Feszítőegység átalakító készlet (533 0097 10) a feszítőkarhoz (533 0015 10)

Járműgyártó: BMW

LuK AS sz.: 533 0097 10

INA 0022

1. ábra: 533 0015 10

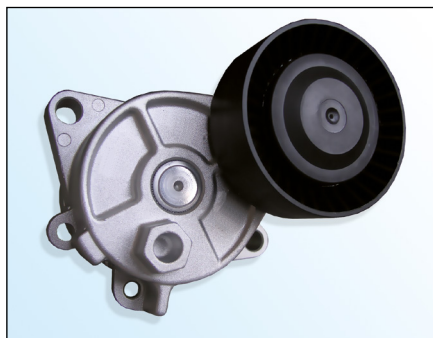
A mechanikus feszítőkart (533 0015 10) egy hidraulikus feszítőkarra (533 0097 10) cserélték le.

3. ábra: Csomag tartalma

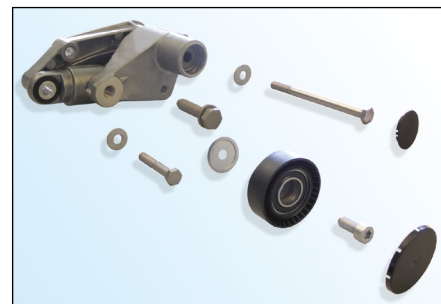
Ez az átalakító készlet tartalmaz minden szükséges alkatrészt a hidraulikus egység valamint a görgő rögzítéséhez (lásd 3. ábra).
